Objeto Contrato de Obra:
MEJORAMIENTO DE LA VIA COYAIMA-ATACO-LAS SEÑORITAS EN EL DEPARTAMENTO DEL TOLIMA

INFORME MENSUAL No. 27 **MES O PERIODO**: nov-25

INFORME MENSUAL DE INTERVENTORÍA No.27
PROYECTO UNO: CORREDORES DEL SUR DEL TOLIMA; CORREDOR COYAIMA – ATACO - PLANADAS"

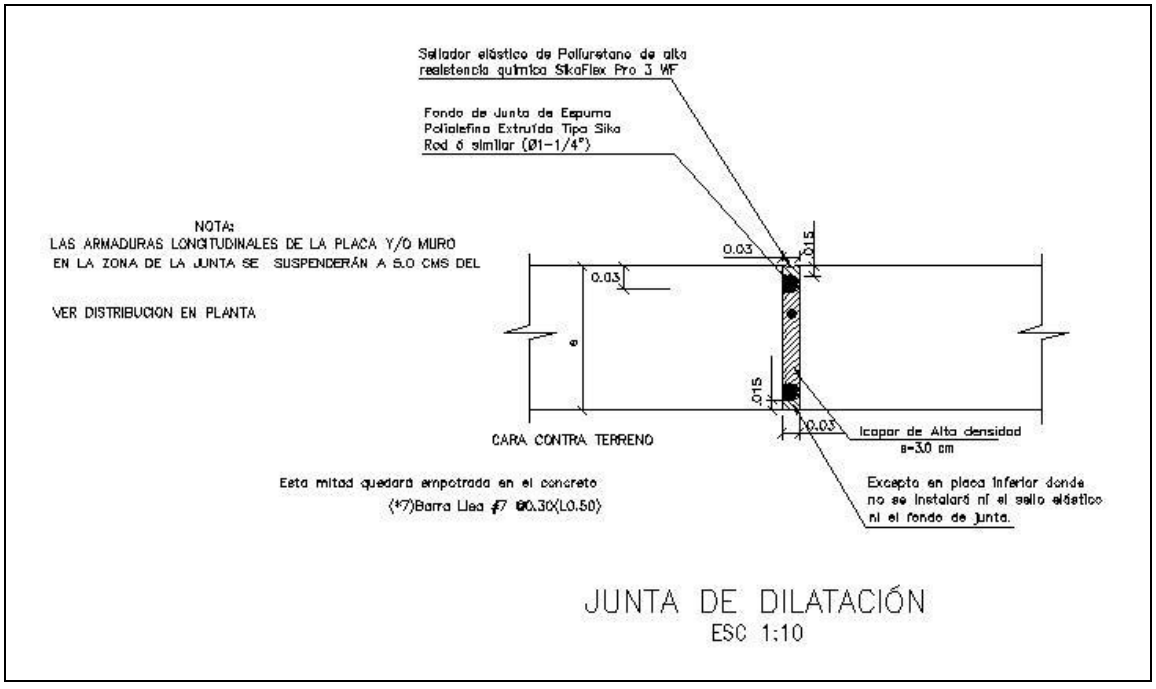
- **Juntas de dilatación y barras de refuerzo (transferencia)**

En los planos de diseño del sitio crítico 2, se tiene el siguiente detalle de tratamiento de las juntas de dilatación:

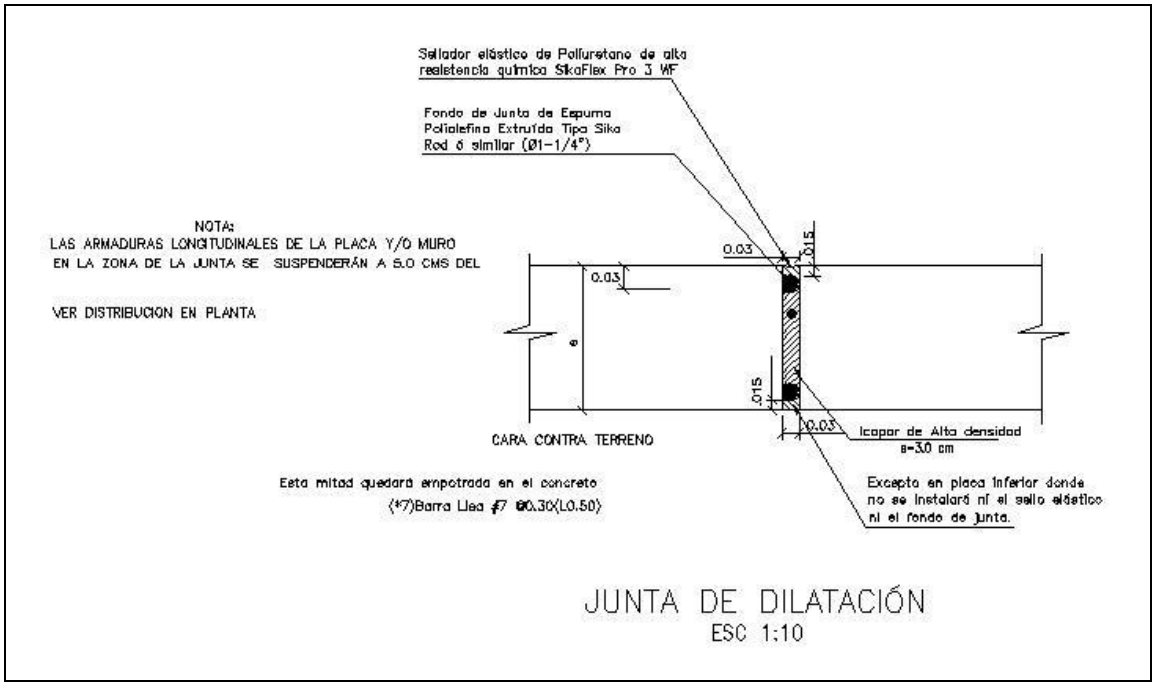
- **Juntas de dilatación y barras de refuerzo (transferencia)**

En los planos de diseño del sitio crítico 2, se tiene el siguiente detalle de tratamiento de las juntas de dilatación:
